**Comune di Empoli**

# PIANO OPERATIVO

## Sintesi delle osservazioni presentate a seguito della riadozione e proposta di controdeduzioni

**Febbraio 2026**

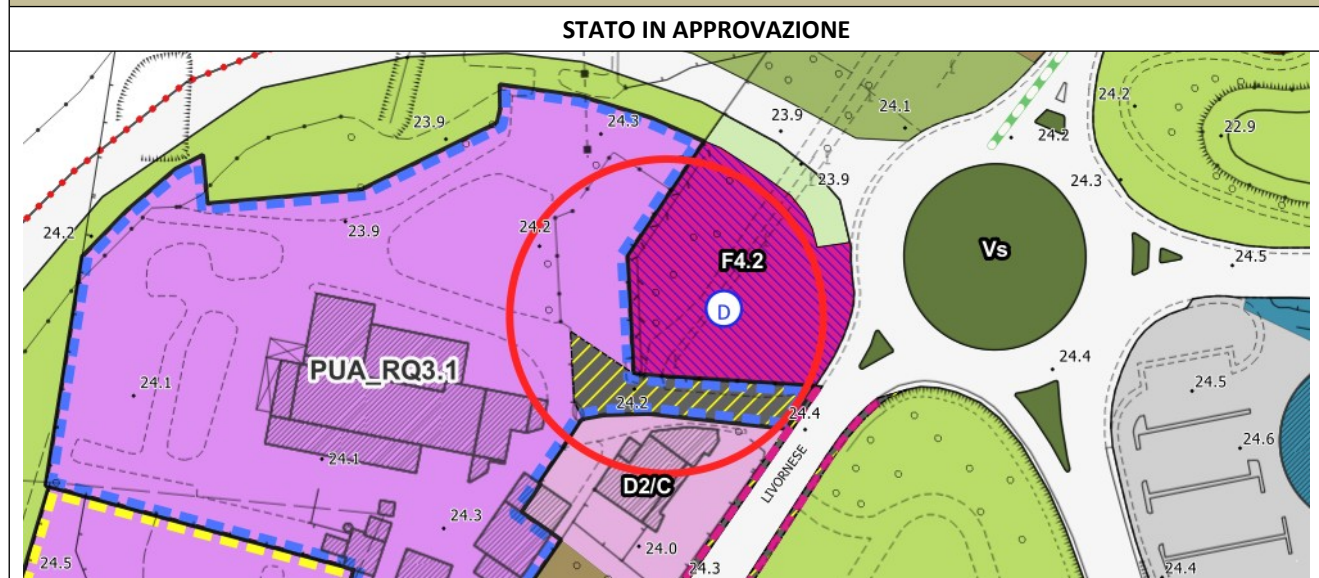
OSSERVAZIONE N. 20		
Richiedente/Prot.	Individuazione	Territorio
Daniela Medici prot. 97362 del 30/12/2025	Via Livornese, Loc. S. Maria F. 12 Pll. 1153	Empoli
<b>Sintesi dell'Osservazione:</b> Replica alla controdeduzione formulata per l'osservazione n. 97: richiesta di inserimento della p.lla 1153 (attualmente dentro il PUA_RQ3.1) all'interno della zona F4/D come la p.lla 1152, ripristinando lo stato originario dell'area oggetto anche di sentenza civile passata in giudicato.	<b>Proposta di controdeduzione:</b> La proposta dell'osservante risulta non pertinente, poiché riguarda previsioni non oggetto di nuova adozione o riadozione.  <b>Non accolta</b>	
<b>Proposta ufficio: Non accolta</b>		
<b>Modifiche apportate:</b>

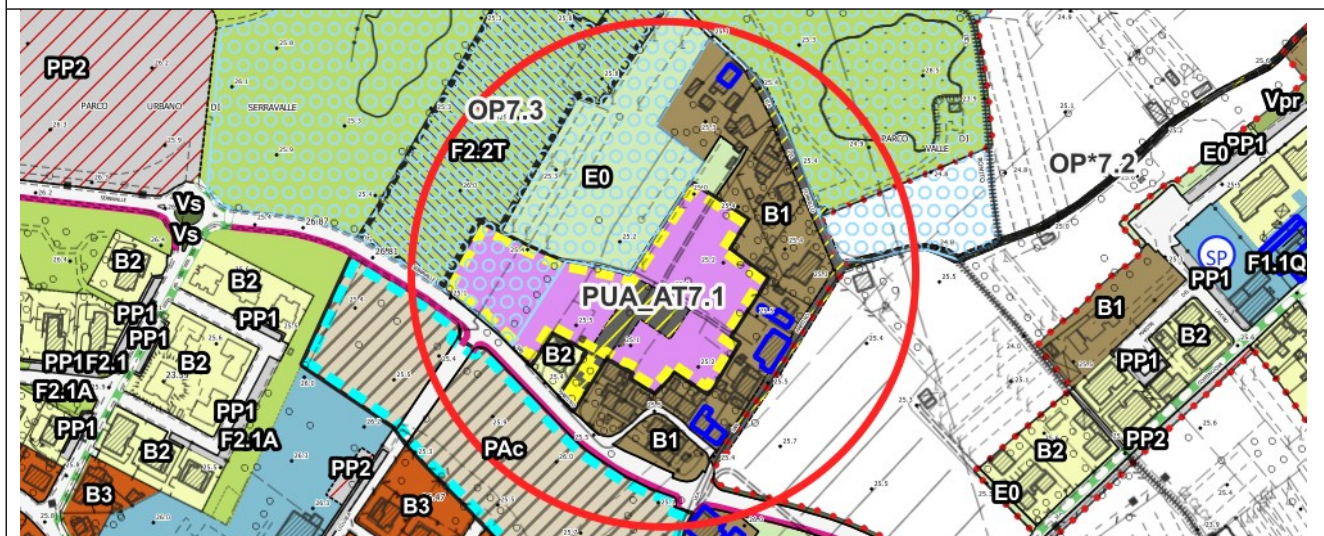
1. integrare la previsione prescrivendo puntualmente una gestione delle quote di progetto rispettosa dei rapporti plano-altimetrici con le proprietà confinanti, in relazione al dislivello artificiale introdotto recentemente dalla nuova infrastruttura viaria e dalla sua futura prosecuzione (strada di penetrazione nel lotto);	<p>1. La Scheda Norma PUA_AT7.1 definisce l'attuazione dell'intervento tramite Piano Attuativo che, come indicato anche dall'osservazione, dovrà prevedere gli elaborati in conformità a quanto stabilito dall'art. 12 delle NTA del P.O.. In particolare l'art. 12 obbliga già ai Piani Attuativi la redazione di un rilievo dello stato di fatto planimetrico ed altimetrico della zona interessata, il quale dovrà necessariamente recepire le attuali quote altimetriche delle infrastrutture esistenti, inclusa la nuova viabilità di Serravalle citata nell'osservazione come bretella, garantendo la continuità e la corretta regimazione delle acque.</p> <p>In riferimento alle problematiche idrauliche dell'area, la Scheda Norma è già corredata di apposita disciplina di fattibilità idraulica, che detta le regole di intervento nell'area onde evitare aggravii rispetto al quadro attuale, in conformità al principio dell'invarianza idraulica e idrologica previsto dalla normativa regionale. La Scheda Norma in aggiunta prevede specificatamente la realizzazione di un'area a verde pubblico attrezzato (F2.2A) destinata ad opere di mitigazione della pericolosità idraulica.</p> <p>Infine la Scheda Norma al paragrafo <b>8. Prescrizioni PIT-PPR</b>, riporta già degli indirizzi da perseguire nella fase di maggior dettaglio del Piano Attuativo, per l'omogeneità con il tessuto insediativo circostante.</p> <p>Pertanto, visto che quanto richiesto dall'osservante tratta temi già previsti nella norma generale e che necessitano di dettagli progettuali più pertinenti alla fase di Piano Attuativo, si ritiene il punto dell'osservazione non accoglibile.</p> <p><b>Non accolta</b></p>

2. esplicitare nel capitolo 6 Elementi prescrittivi	2. L'integrazione richiesta non risulta necessaria in quanto

<p>un riferimento alle verifiche di interferenza indicate nell'elaborato G/1.00;</p>	<p>le schede di fattibilità dell'elaborato G/1.00 sono parte integrante e imprescindibile della previsione, in generale per tutte le previsioni oggetto di scheda norma. In fase di approvazione finale del PO si provvederà comunque a riunire in un unico documento la scheda norma urbanistica e le schede di fattibilità tecnica e ambientale di ciascuna previsione, al fine di semplificare la lettura.</p> <p><b>Non accolta</b></p>
<p>3. mantenere il ROS al 45% come inizialmente previsto;</p>	<p>3,4. I parametri oggetto di osservazione sono già stati valutati in sede di modifica al PO conseguente alle controdeduzioni di cui alla Del. C.C. n. 74 del 18/09/25, e ritenuti coerenti, per cui non si ritiene opportuno accogliere quanto richiesto.</p>
<p>4. mantenere 4.500 mq di verde attrezzato inizialmente previsti e una SE di 4.023 mantenendo agricola l'area lungo Via Serravalle a S. Martino.</p>	<p><b>Non accolta</b></p>

**Proposta ufficio: Non accolta**

**STATO IN APPROVAZIONE**

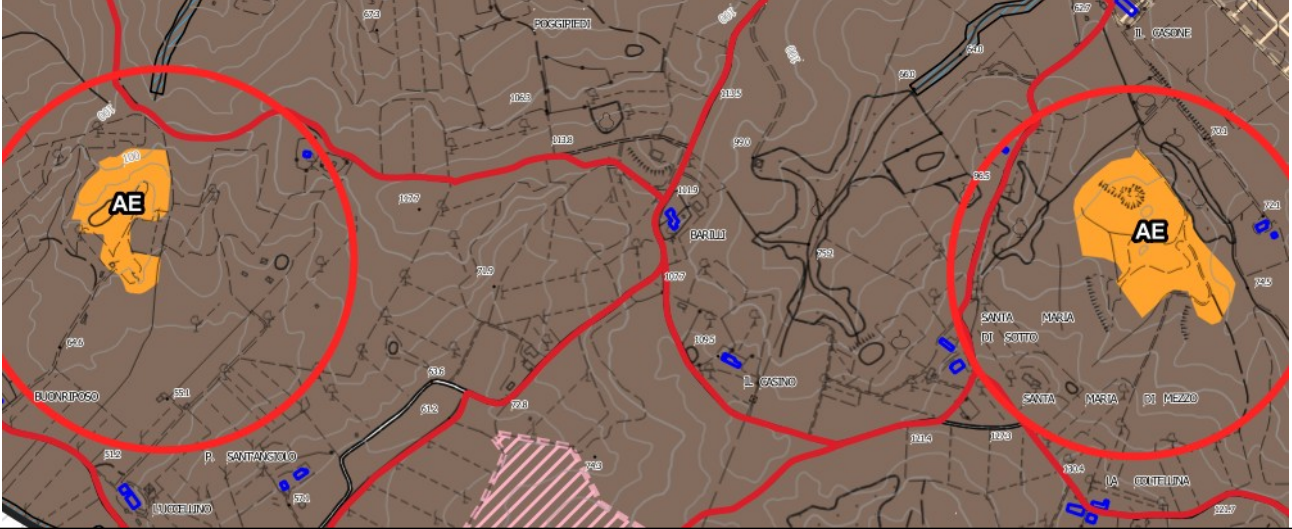
<p><b>4. Regione Toscana - Settore Porti, Logistica e Cave</b></p> <p>Si prende atto della necessità di aggiornamento del Piano Operativo al Piano Regionale Cave e si invita l'Autorità competente a tenere in considerazione quanto espresso, in merito sia all'integrazione del PO con i contenuti previsti dalla l.r. 35/2015 e dal Piano Regionale Cave, sia alla trasmissione della comunicazione inerente il Comprensorio n. 80 ai sensi dell'art. 19 del Piano Regionale Cave e dell'art. 10 della l.r. 35/2015.</p>	<p>Considerato il parere motivato della Città Metropolitana e quanto già indicato in risposta al contributo di RT Settore Logistica e Cave (nr. 184) pervenuto al Piano Operativo adottato con Del. CC nr. 32 del 09.08.2024, si conferma che l'adeguamento del PO al PRC sarà rimandato ad una successiva e specifica variante. Tuttavia in questa fase si provvede ad aggiornare i perimetri dei giacimenti attivi (Cava Sila e Cava Rossi) in base al PRC. In merito al comprensorio 80 "Inerti naturali Empolese Valdelsa", in cui rientrano la Cava Sila (giacimento effettivo) e l'ex Fornace Farfalla (giacimento potenziale), l'A.C. ha già attivato il percorso definito all'art. 10 della LR 35/2015 attraverso specifici contatti preliminari con i Comuni di San Miniato, Montespertoli e Castelfiorentino, finalizzati all'individuazione dei criteri per la ripartizione degli OPS del comprensorio 80, che risultano pari a 2.773.949 mc per gli anni 2019/2038. I quantitativi ipotizzati per il territorio empolesse, in base a criteri già condivisi, risultano di gran lunga superiori all'effettivo fabbisogno comunale, in considerazione sia dei quantitativi annualmente estratti per la Cava Sila in loc. Buonriposo, che per i progetti di riqualificazione dell'area della "Ex Fornace Farfalla" in loc. Casenuove, individuata come giacimento potenziale, ai</p>

<p>sensi dell'art. 8 c. 3 della disciplina del P.R.C., per la quale si esclude un'ulteriore utilizzo ai fini estrattivi. Per questo motivo l'A.C. ha manifestato la propria disponibilità ad una ripartizione che tenga conto in modo equilibrato delle esigenze effettive di tutte le amministrazioni coinvolte.</p> <p>Al momento l'ufficio preposto sta procedendo per emettere, in conformità all' art. 11 della L.R. 35/2015, apposito "avviso pubblico" per invitare i soggetti interessati a presentare proposte non vincolanti, finalizzate all'attuazione degli obiettivi di produzione, cui seguirà la sottoscrizione dell' accordo previsto.</p> <p><b>Accolta</b></p>
<p><b>5. Regione Toscana - Settore Transizione ecologica e Sostenibilità ambientale</b></p> <p>Si prende atto della necessità di variazione del PCCA al Piano Operativo e si invita l'Autorità competente a tenere in considerazione quanto espresso, in merito alla mancata coerenza delle previsioni urbanistiche con il Piano di Classificazione acustica vigente, con raccomandazione di variare il Piano di Classificazione Acustica contestualmente all'approvazione del Piano Operativo.</p>	<p>Considerato il parere motivato della Città Metropolitana, si comunica che si sta provvedendo ad affidare apposito incarico professionale per la redazione del nuovo PCCA.</p> <p><b>Accolta</b></p>

<p><b>Proposta ufficio: Accolta</b></p>	
<p><b>Modifiche apportate: Tavola n. 2 – Disciplina del territorio rurale, Norme Tecniche di Attuazione</b></p>	
<p><b>STATO RIADOTTATO (punto 4)</b></p>

<p><b>STATO IN APPROVAZIONE (punto 4)</b></p>
